INFORME DE CONTROL ESPECÍFICO N° 009-2022-2-2982 - SCE

SERVICIO DE CONTROL ESPECÍFICO A HECHOS CON PRESUNTA IRREGULARIDAD
MUNICIPALIDAD DISTRITAL DE UCHIZA, PROVINCIA DE TOCACHE, REGIÓN DE SAN MARTÍN

"IRREGULARIDADES EN LA EJECUCIÓN Y RECEPCIÓN DE LA OBRA MEJORAMIENTO DEL SERVICIO EDUCATIVO DE LA I.E.I. ARCA DE NOE N.° 006 – CIUDAD DE UCHIZA – DISTRITO DE UCHIZA – TOCACHE – SAN MARTIN"

Imagen n.º 1

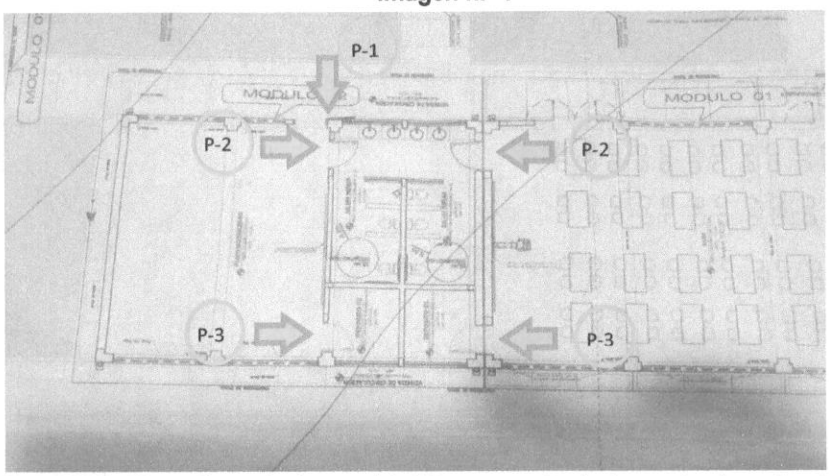
Plano PG-01: El expediente técnico consideró 2 accesos a través de puertas de madera tornillo tipo P-2 a los servicios higiénicos (Módulo II)

Sin embargo, de la inspección física a obra del 21 de abril del 2022, se evidenció que en el módulo II solo se instalaron 4 de las 5 puertas de madera tornillo, según lo establecido en el plano de replanteo PG-01 del expediente técnico, siendo esta como sigue:

Imagen n.º 2

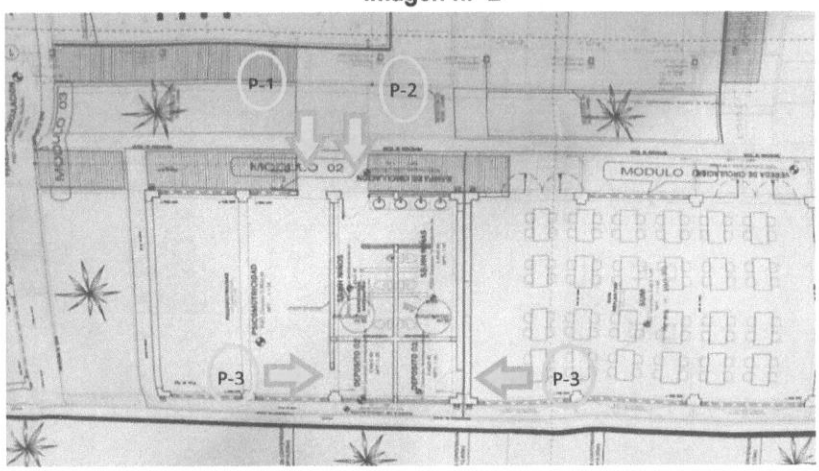
Plano de replanteo PG-01 contenida en la liquidación final de la obra.

Vista Fotográfica n.º 1

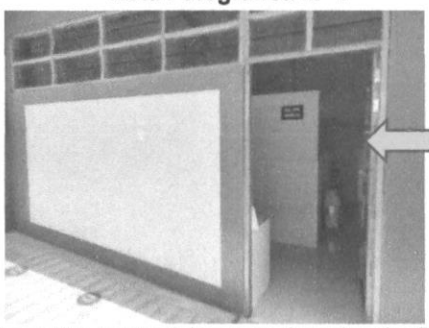
Puerta tipo P-2, que reemplaza a las 2 puertas tipo P-2 en interiores.

El acceso a los SSHH se realiza por una única puerta de madera tipo P-2 (exterior), el cual reemplazó a las dos puertas ubicadas en interiores según lo indicado en el plano del expediente técnico (imagen n.º 1).

Vista Fotográfica n.º 2

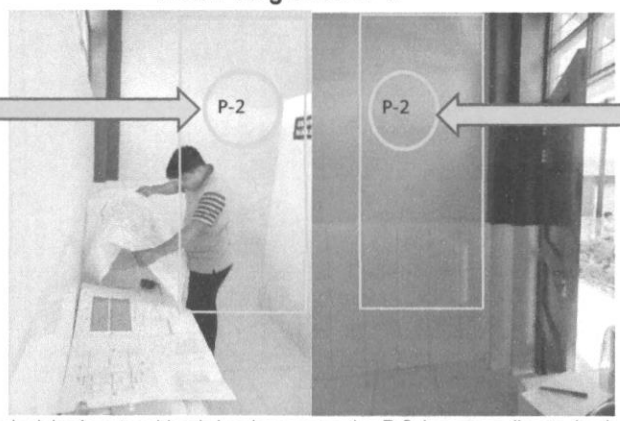
Ubicación de 1 puerta tipo P-2, según expediente técnico.

Ubicación de 1 puerta tipo P-2, según expediente técnico.

En el lugar donde debería estar ubicado las dos puertas tipo P-2 de acceso directo desde SUM (Izquierda) y Psicomotricidad (Derecha) del módulo II según planos (imagen n.º 1), se advierte la existencia de muros de albañilería.

Vista Fotográfica n.º 4

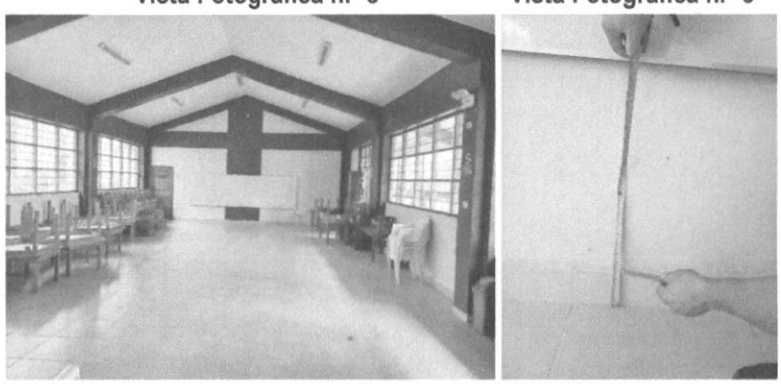
Sin embargo, de la inspección física del día 21 de abril del 2022 realizada por la comisión auditora conjuntamente con funcionarios de la Entidad **(Apéndice n.° 6),** se evidenció que la Empresa Ejecutora instalo zócalos de 30x20cm con altura de 1.20 mt, es decir discordante a lo establecido en los planos del expediente técnico (Cuadro n.° 9), Lo referido en el párrafo anterior se evidencia además en las siguientes tomas fotográficas:

Zócalos con cerámica de *30x20 cm*, cuya altura es de 1.20 mt.

Vista Fotográfica n.° 5 **Vista Fotográfica n.° 6**

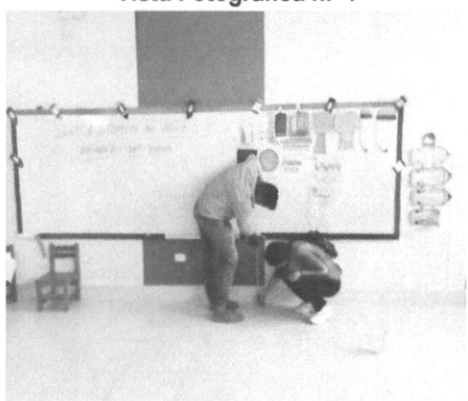
Sin embargo, de la inspección física del día 21 de abril del 2022 realizada por la comisión auditora conjuntamente con funcionarios de la Entidad **(Apéndice n.° 6)**, se evidenció que la Empresa Ejecutora instalo contrazócalos con altura de 0.10 m, es decir discordante a lo establecido en los planos del expediente técnico **(Cuadro n.° 18)**, ya que todos los planos refieren en el cuadro de acabados una altura de 0.15 m. así también en las especificaciones técnicas, el cual consideró:

Contrazócalos con cerámica cuya altura es de 0.10 mt.

Vista Fotográfica n.º 7

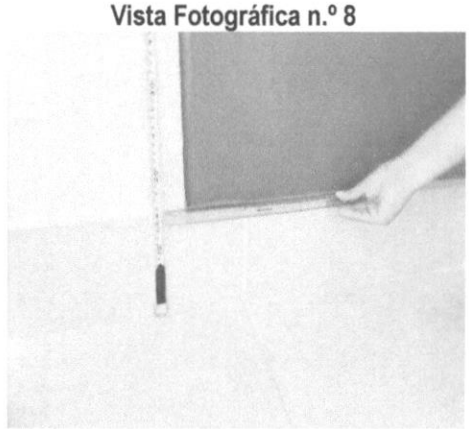
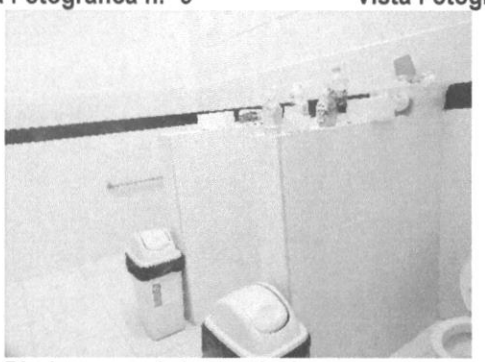
Contrazócalos con cerámica cuya altura es de 0.15 mt, según lo establecido en planos y especificaciones técnicas del expediente técnico.

Vista Fotográfica n.º 9

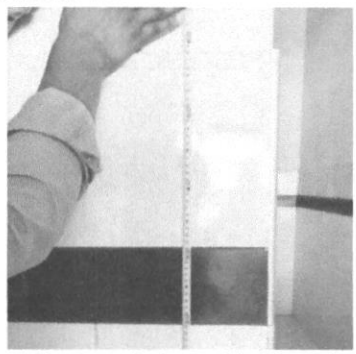
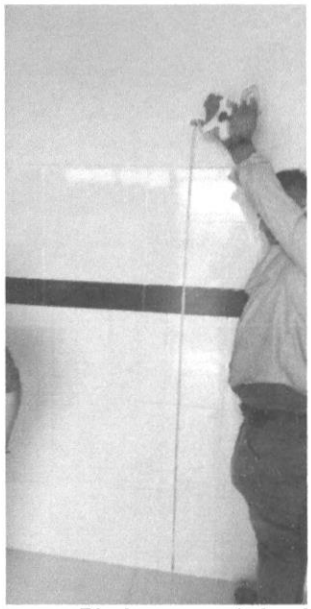
Zócalos con cerámica de *30x20 cm,* cuya altura es de 1.60 mt, según lo *establecido en los planos (M3-A2, M4-A2, M5-A2,)* del expediente técnico.

Vista Fotográfica n. °12

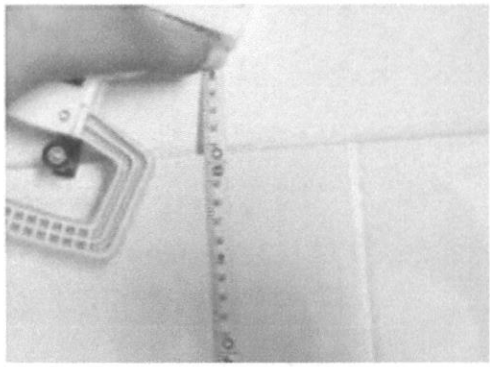
Zócalos con cerámica de *30x20 cm*, cuya altura es de 1.80 mt, según lo *establecido en el plano (M6.2-A2)* del expediente técnico.
